<b>OZNÁMENÍ ZMĚNY OPŽP 2014+</b>		číslo OZ: <b>1</b>		
Zhotovitel:	STASPO spol. s r.o., Těšínská 254,716 00 Ostrava - Radvanice			
Investor:	Město Kopřivnice	Datum: 2.3.2020		
Název akce: <b>Odkanalizování místních částí Vlčovice a Mniší</b>				
Registrační číslo: CZ.05.1.30/0.0/0.0/17_071/0006976				
Způsob odeslání / předání datum:	poštou <input type="checkbox"/>	e-mailem <input type="checkbox"/>	faxem <input type="checkbox"/>	osobně <input checked="" type="checkbox"/>
<b>Odkazy na</b>	specifikaci:	<b>viz. příloha</b>		
	na výkresy:	<b>viz. příloha</b>		
	na rozpočtové podklady:	<b>viz. příloha</b>		
	na jinou část smlouvy:	-		
<b>Stavební objekt</b> (číslo a název): <b>TZ 01.3 Čerpací stanice ČS-A, včetně výtlaku a přípojky NN</b>				
<b>Původní řešení:</b> Celá délka objektu výtlaku byla vyprojektována jako pokládka potrubí do otevřeného výkopu, při níž je pak do tohoto výkopu pokládán obecně používaný potrubní materiál, vyžadující uložení do pískového podsypu (lože) a obsypu.

<b>ZMĚNOVÝ LIST OPŽP 2014+</b>		číslo ZL: <b>1</b>
Zhotovitel:	STASPO spol. s r.o., Těšínská 254,716 00 Ostrava - Radvanice	
Změnový list vystavil:	[REDACTED]	
Datum:	31. 03. 2020	
<b>Stavební objekt (čí

Situace, úsek V12-V18

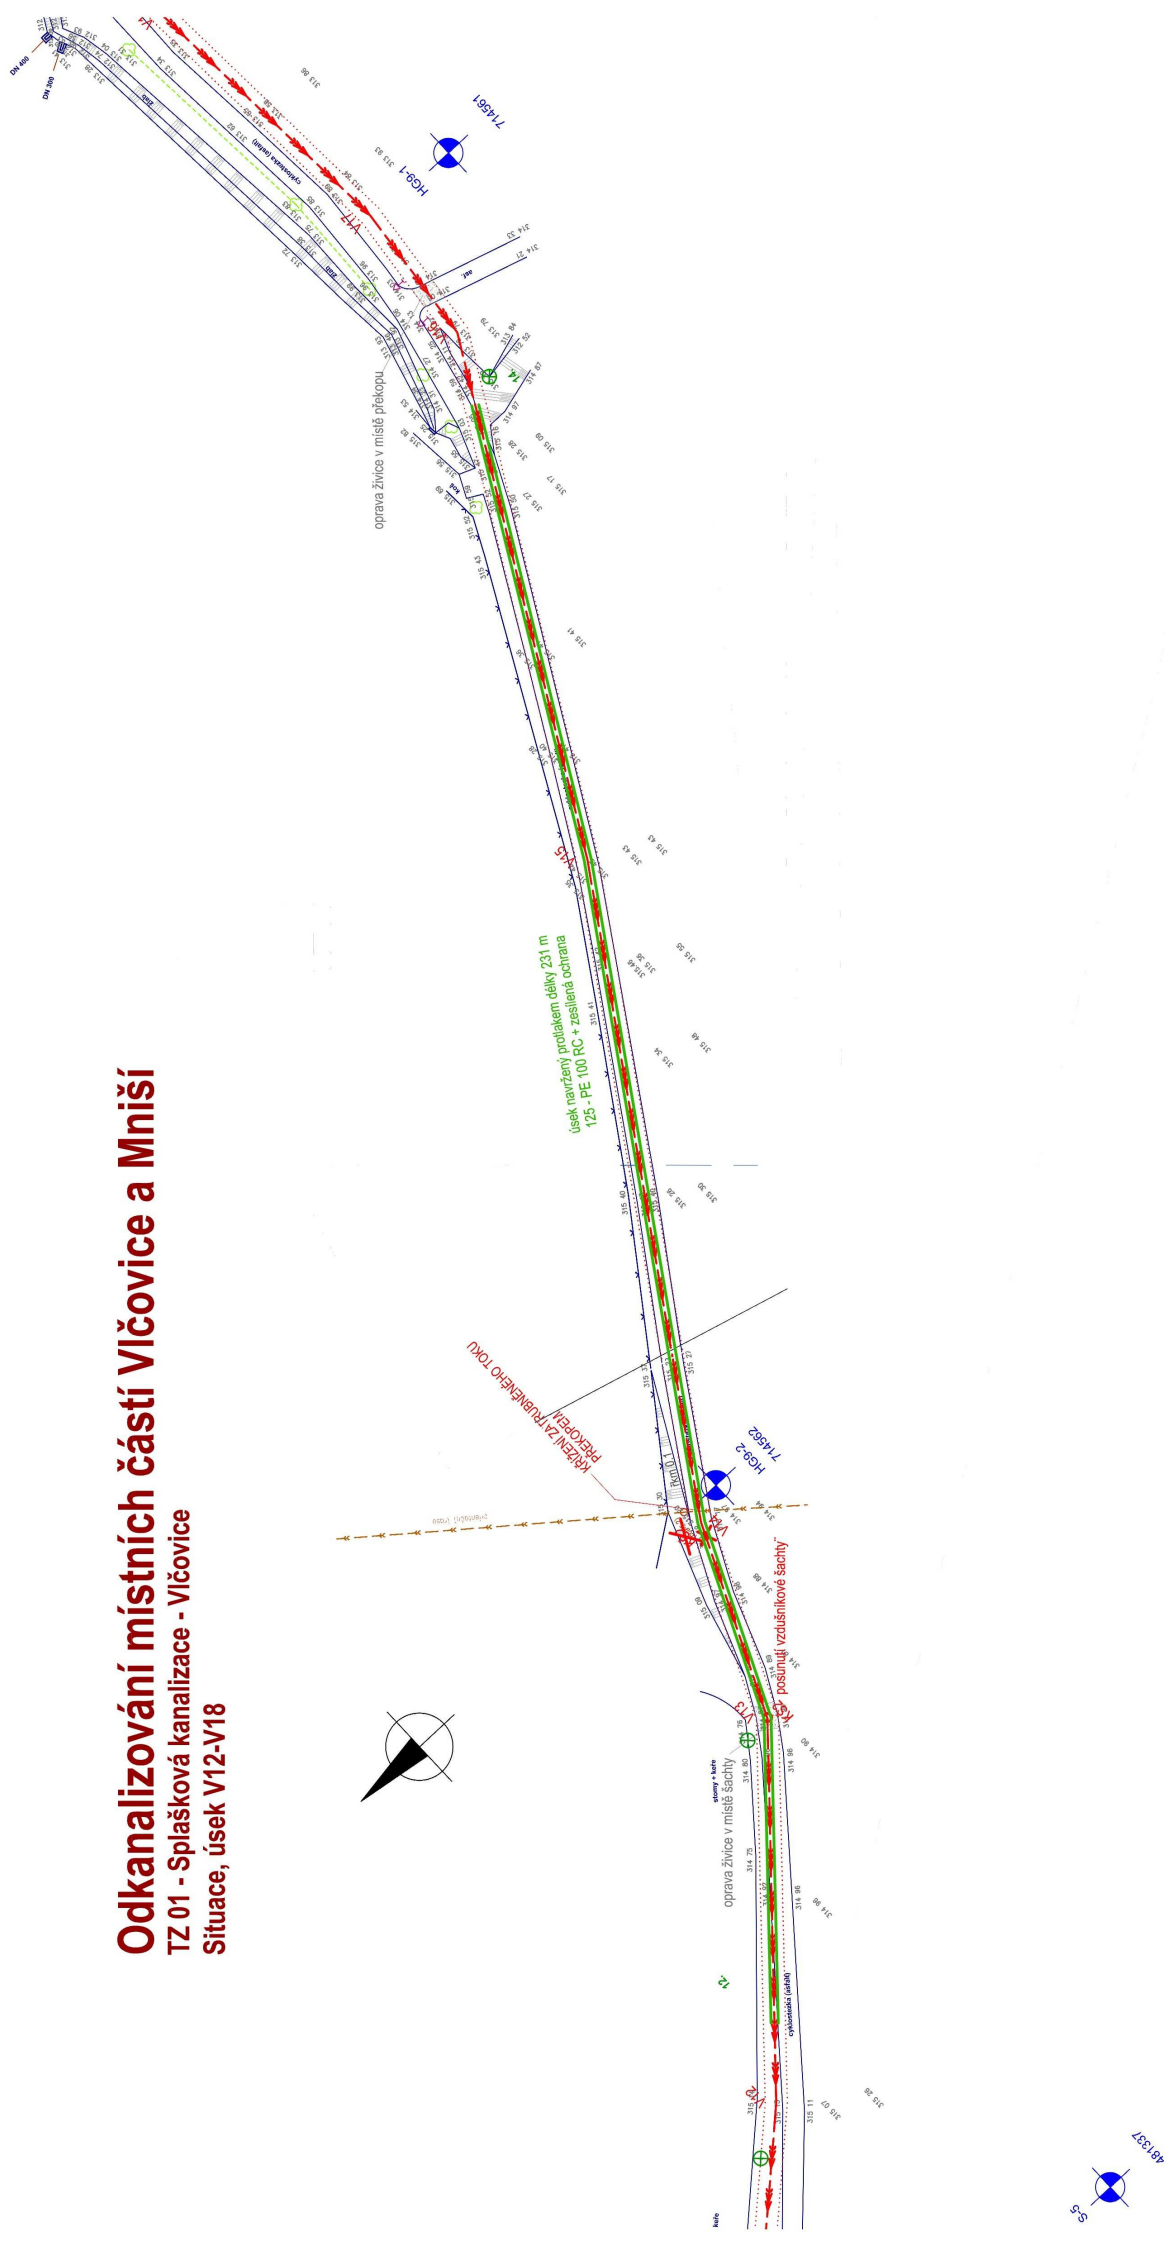
<b>Návrh řešení:</b> Potrubí DN100 PE100RC SDR17 PN10 125,0x7,4 mm vyžadující podsypy a obsypy, nahradit v celém úseku objektu výtlaku potrubím ze zesílenou ochranu pláště PE HD 100RC / PP SDR17 PN10 TYP3 pipe 125 x 7,4+1,5 s certifikací dle Pas 1075 typu 3., a to v úseku <b>km 0,630 – 0,880</b> v rámci řízeného protlaku a ve zbytku trasy, tj. v úsecích <b>km 0,000 - 0,630 a 0,861 – 1,264</b> v otevřeném výkopu, avšak bez nutnosti provedení obsypu a podsypu pískem.				
<b>Zdůvodnění řešení:</b> Použitím potrubí se zesílenou ochranou v celé délce objektu výtlaku (viz popis v návrhu) se stanou nepotřebnými nákupy a převozy písku na podsypy a obsypy, a taktéž se sníží objem vytlačené zeminy (ke zpětnému zásyvu bude z vykopané zeminy ponechána na místě frakce do 0-63 mm). Bude takto položen pouze jeden typ (odolnějšího) potrubí, což ulehčí jeho údržbu a provozování a zkrátí dobu omezování provozu cyklostezky. V úseku protlaku taktéž nepoškodí povrch cyklostezky z AB, který byl vyprojektován jako otevřený výkop, poněvadž je to v terénu, jehož geologický profil je vlivem různorodých navážek nesourodý, a proto sondami těžko ověřitelný. Zhotovitel všechna rizika, která projektanta přiměla k jeho návrhu, zvážil, a přesto nabídl, že by daný úsek realizoval raději řízeným protlakem, a to s garancí dodržení pevné ceny, dané schválením tohoto změnovém listu. Navržené řešení přináší úsporu, je jakostně adekvátní původnímu řešení a nemění jeho charakter. Z hlediska ZVZ § 222 odpovídá odst. (4).

Změna obsypu

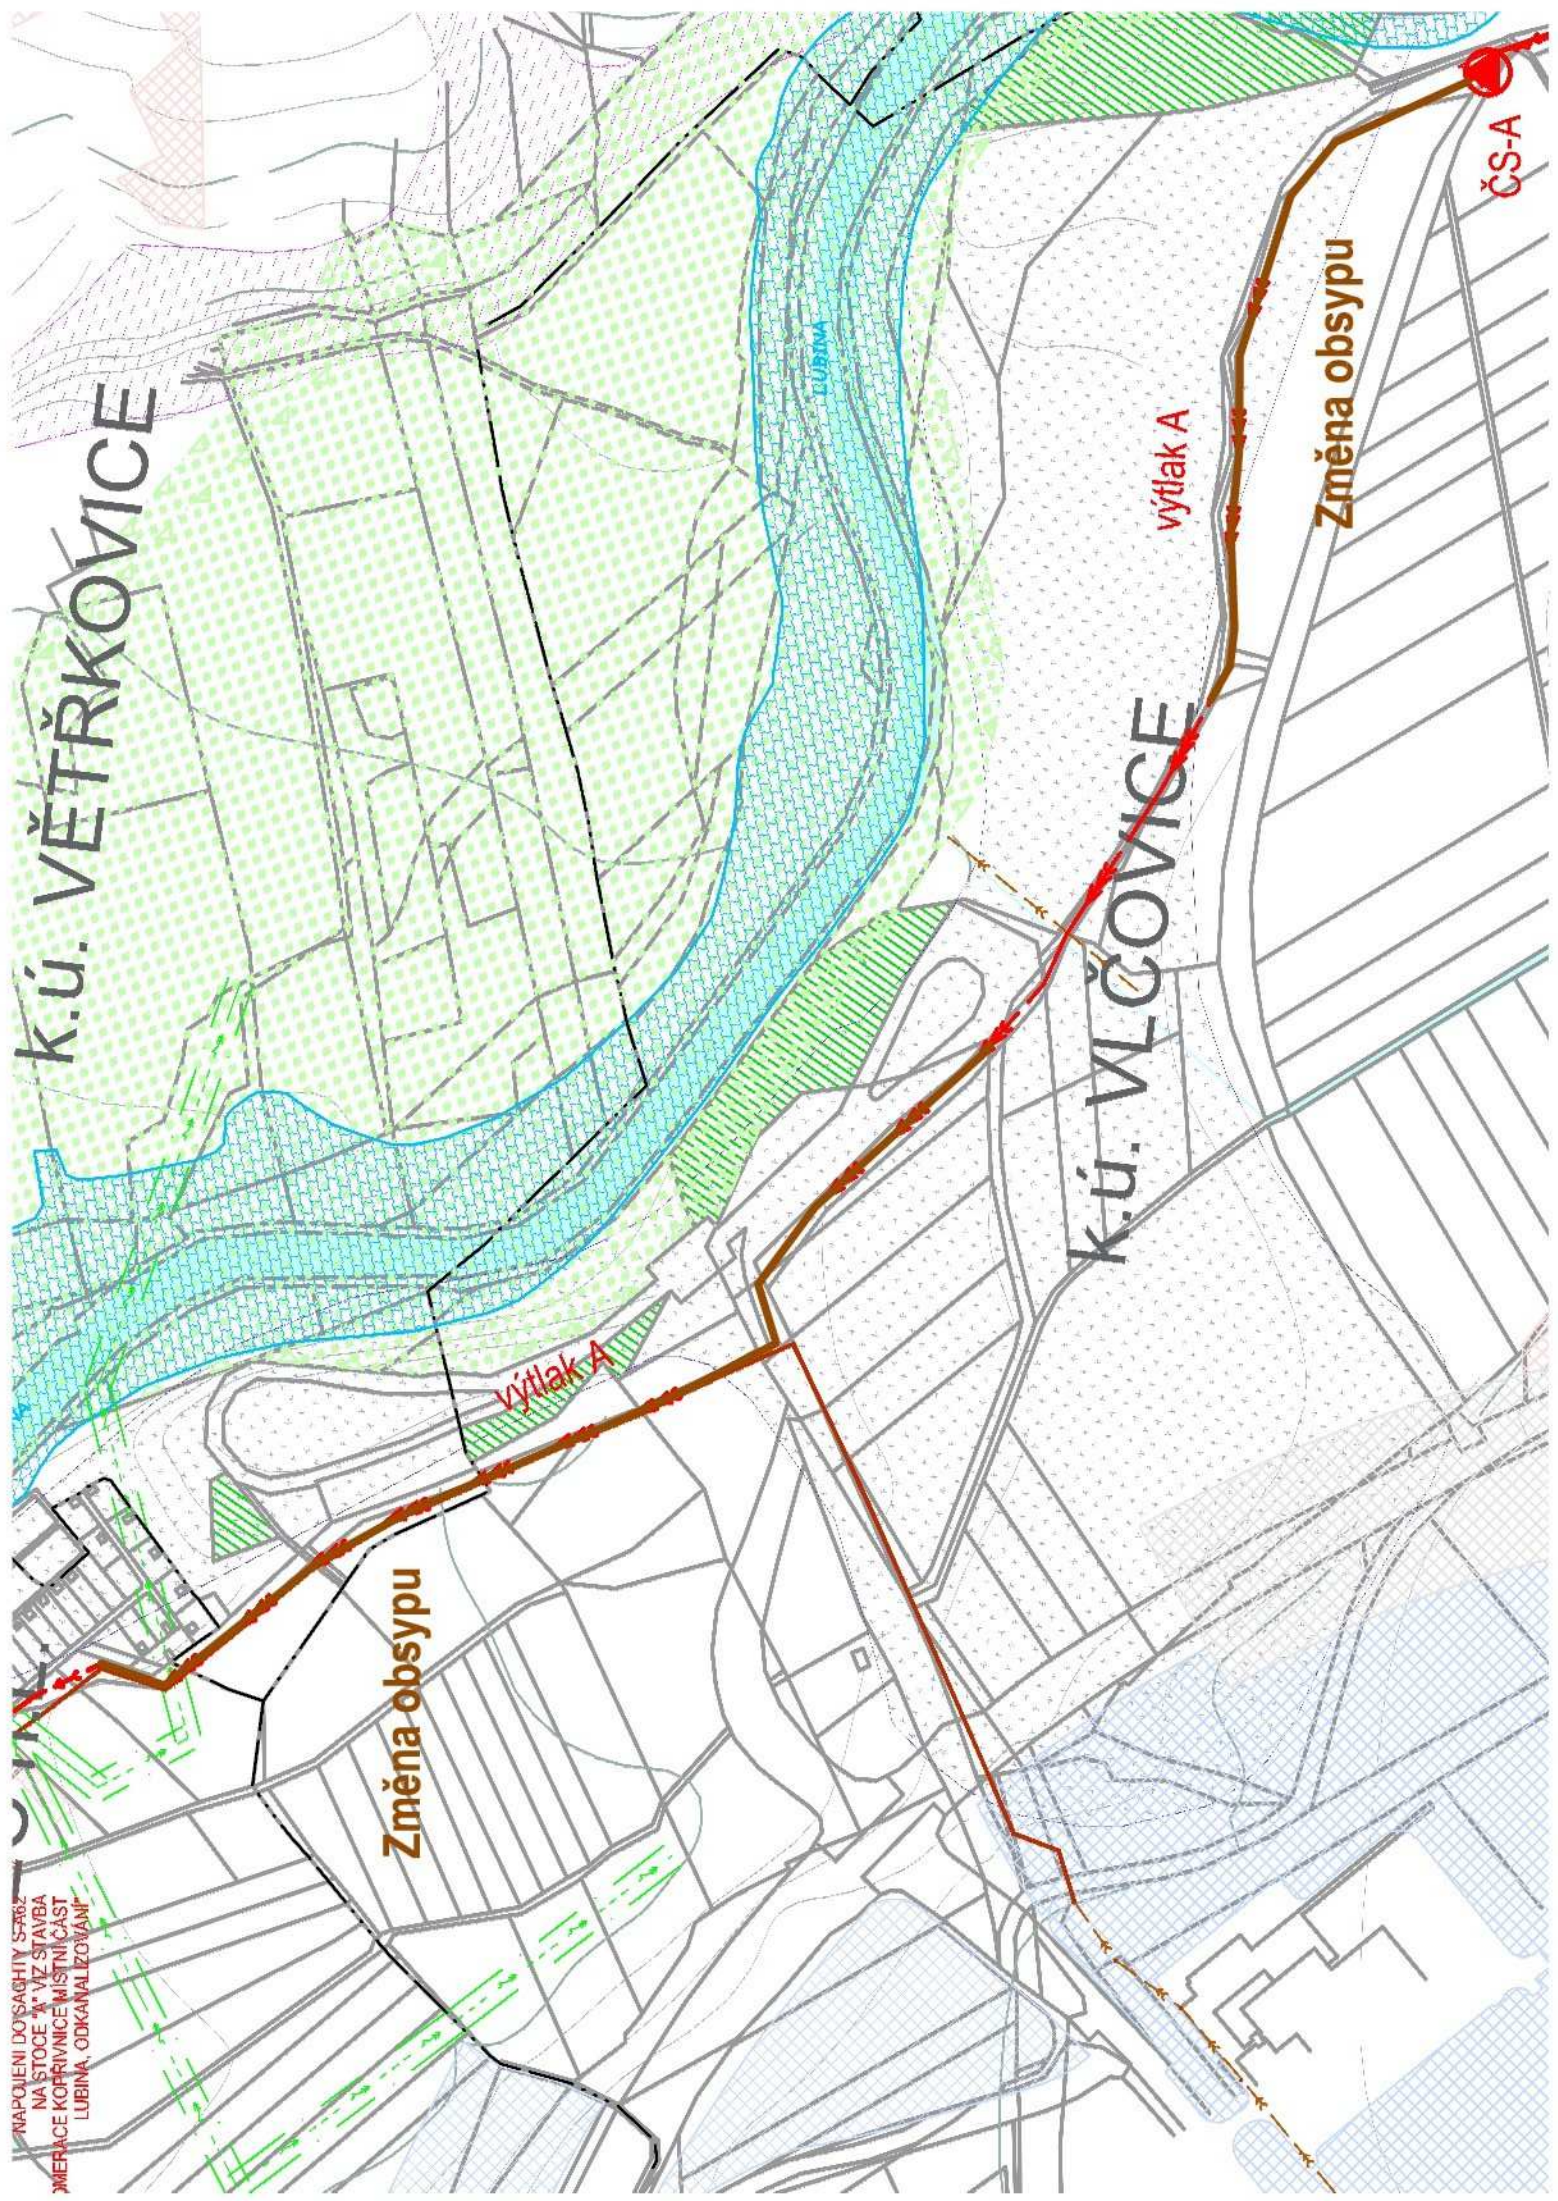
<b>Zdůvodnění řešení:</b> Použitím potrubí se zesílenou ochranou v celé délce objektu výtlaku (viz popis v návrhu) se stanou nepotřebnými nákupy a převozy písku na podsypy a obsypy, a taktéž se sníží objem vytlačené zeminy (ke zpětnému zásypu bude z vykopané zeminy ponechána na místě frakce do 0-63 mm). Bude takto položen pouze jeden typ (odolnějšího) potrubí, což ulehčí jeho údržbu a provozování a zkrátí dobu omezování provozu cyklostezky. V úseku protlaku taktéž nepoškodí povrch cyklostezky z AB, který byl vyprojektován jako otevřený výkop, poněvadž je to v terénu, jehož geologický profil je vlivem různorodých navážek nesourodý, a proto sondami těžko ověřitelný. Zhotovitel všechna rizika, která projektanta přiměla k jeho návrhu, zvážil, a přesto nabídl, že by daný úsek realizoval raději řízeným protlakem, a to s garancí dodržení pevné ceny, dané schválením tohoto změnovém listu. Navržené řešení přináší úsporu, je jakostně adekvátní původnímu řešení a nemění jeho charakter. Z hlediska ZVZ § 222 odpovídá odst. (4).

### Vzorové uložení potrubí pro zesílenou ochranu potrubí (mimo cyklostezku)

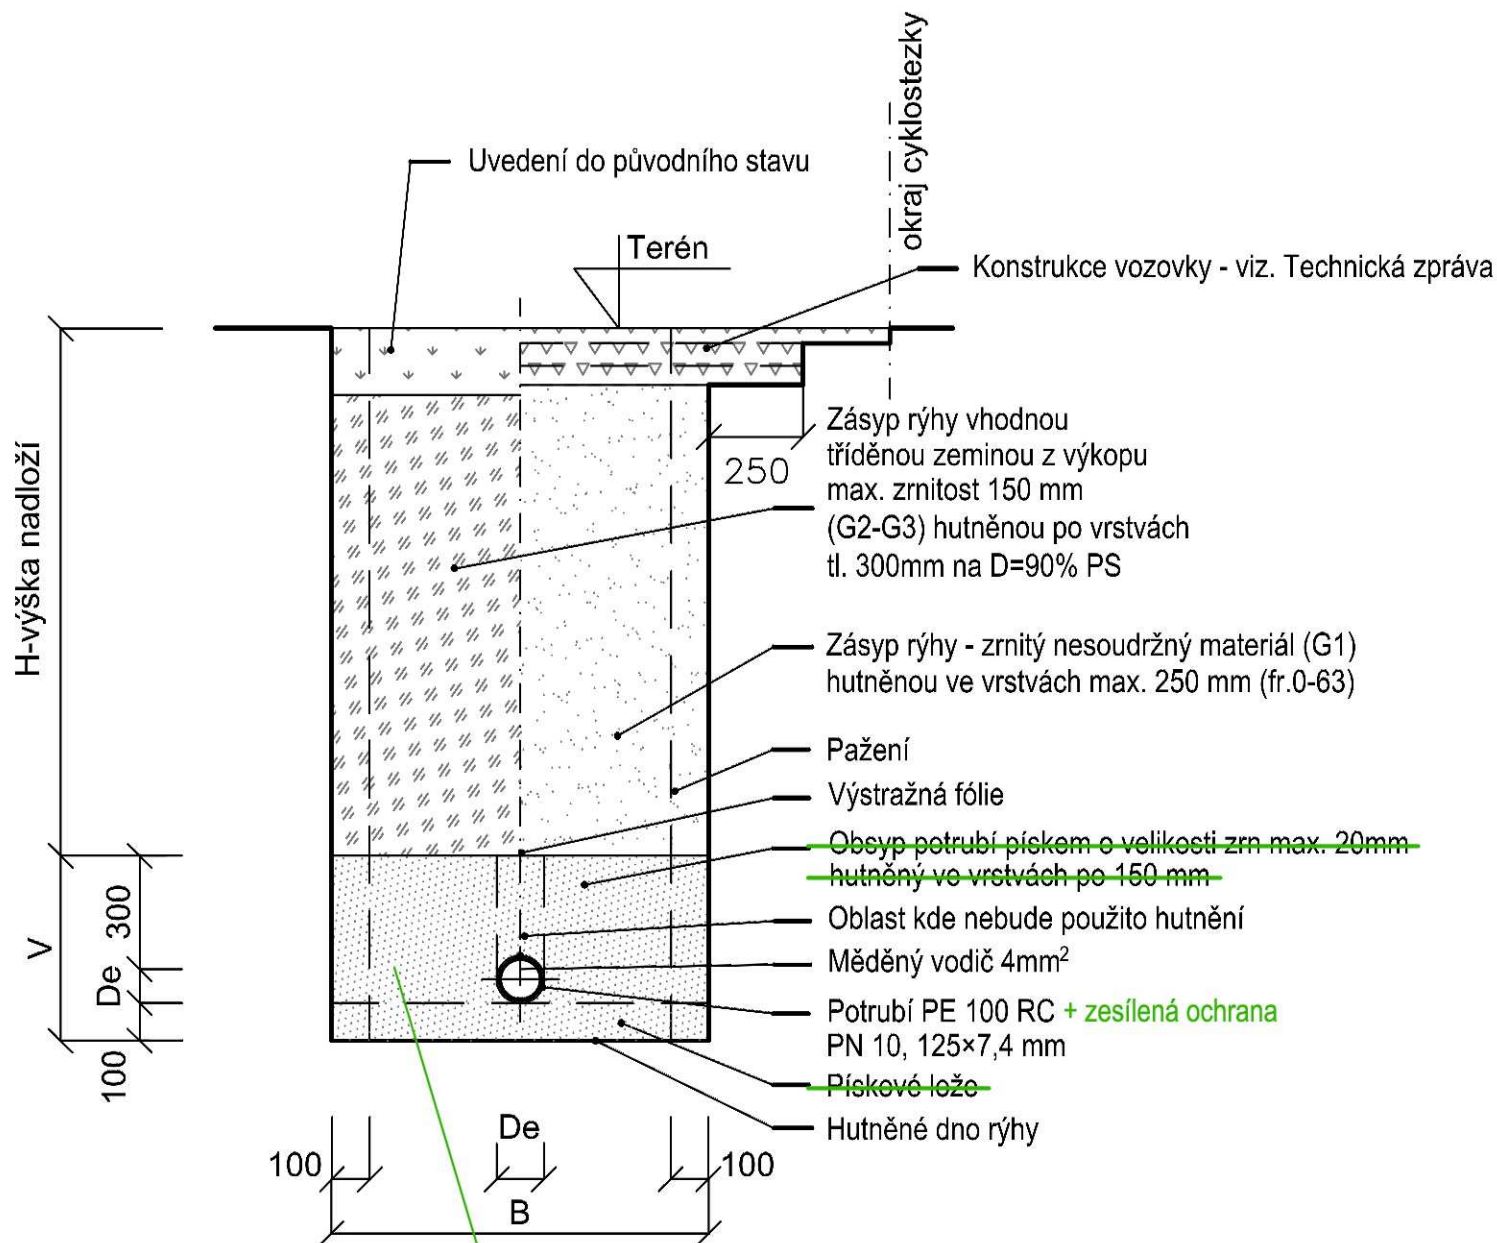
Obsyp potrubí vhodnou tříděnou zeminou z výkopu, max. zrnitost 60 mm, hutnění po vrstvách 150 mm (nebudou použity zeminy z lokality staré ekologické zátěže!!!)
